产品变化

New MOTORTECH Style 点火线圈

用于调整高电压连接

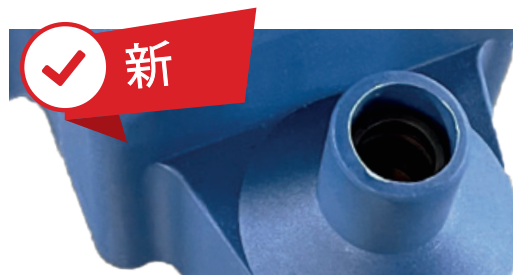
在此之前，该点火线圈配备一个黑色塑料环，是为了增加点火线圈上点火导线连接器的稳固性。

然而，MOTORTECH目前使用的点火导线连接器的引入，使塑料环的实际功能变得冗余。

因此，这一部件不再用于生产下面提到的点火线圈。

- 尽管省去了塑料环，但连接器的强化硅胶外壳保证了最大的介电强度以及最大的固定和紧固性。
- 改进了插拔点火线连接器时的处理方式

目前生产批次的点火线圈已经不再装有塑料环。
